新竹縣政府工程查核代表照片表

工程名稱：芎林鄉 109 年度鄉內小型工程（開口契約）

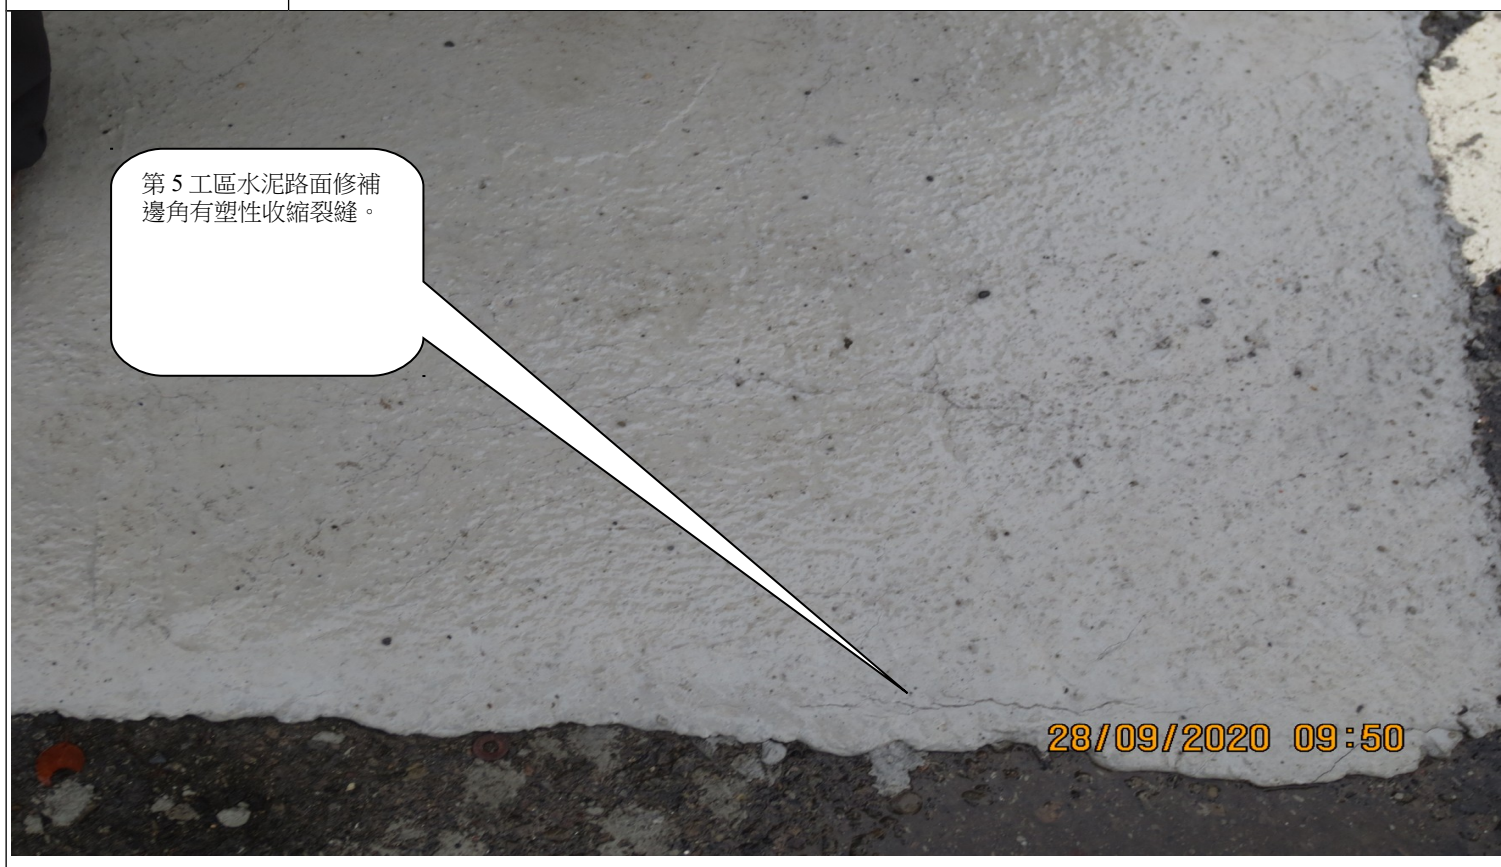
· 工程告示牌經費來源列未勾選，未符合規定，請修正。

第 5 工區水泥路面修補邊角有塑性收縮裂縫。

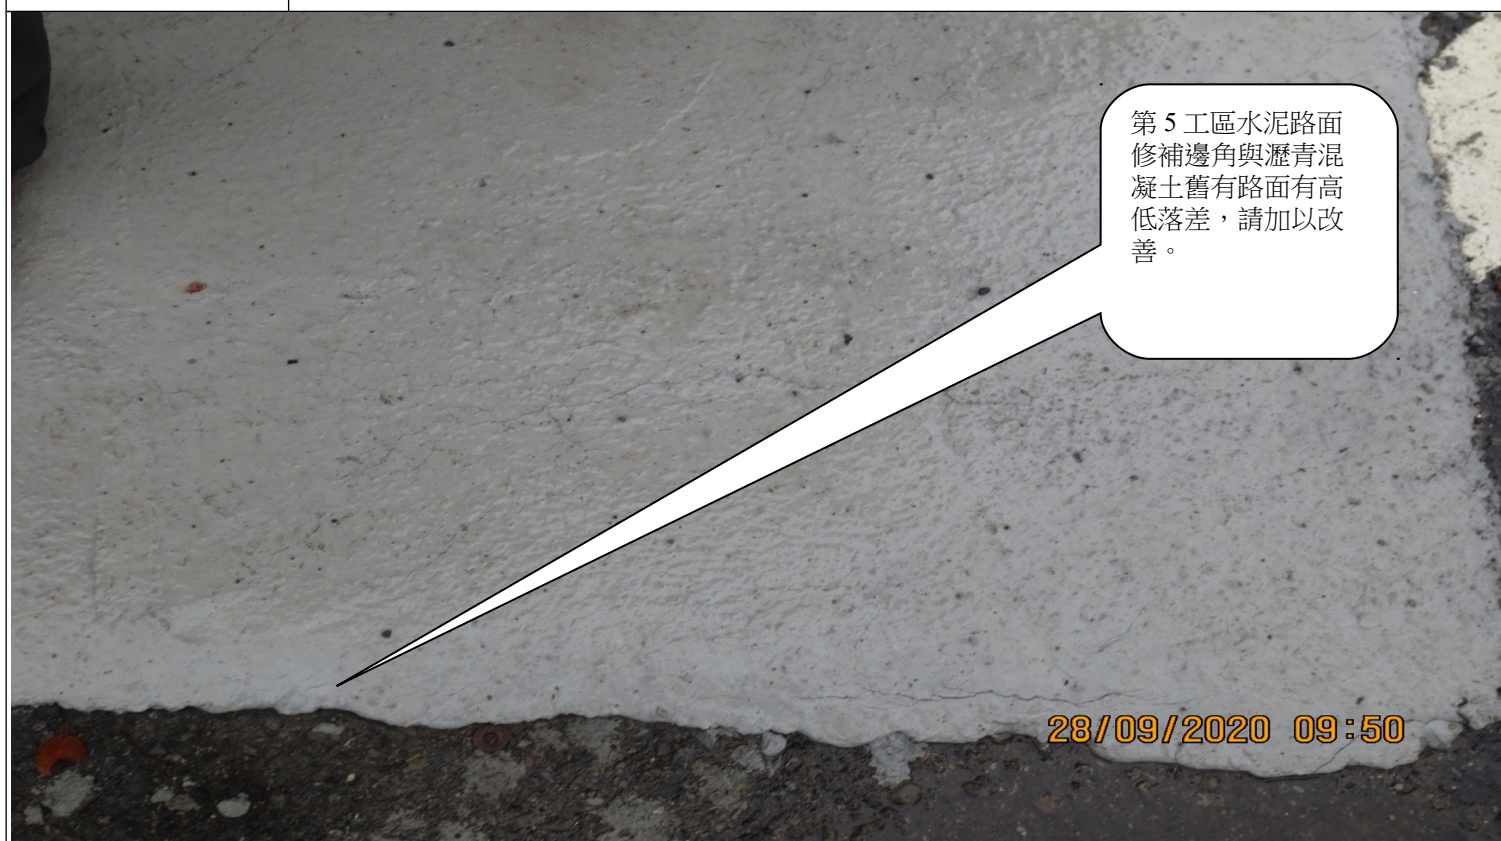
第 7 工區瀝青混凝土路鋪設一小段路緣未壓實，有雜草增生。

說明	第 5 工區水泥路面修補邊角與瀝青混凝土舊有路面有高低落差，請加以改善。
----	--------------------------------------
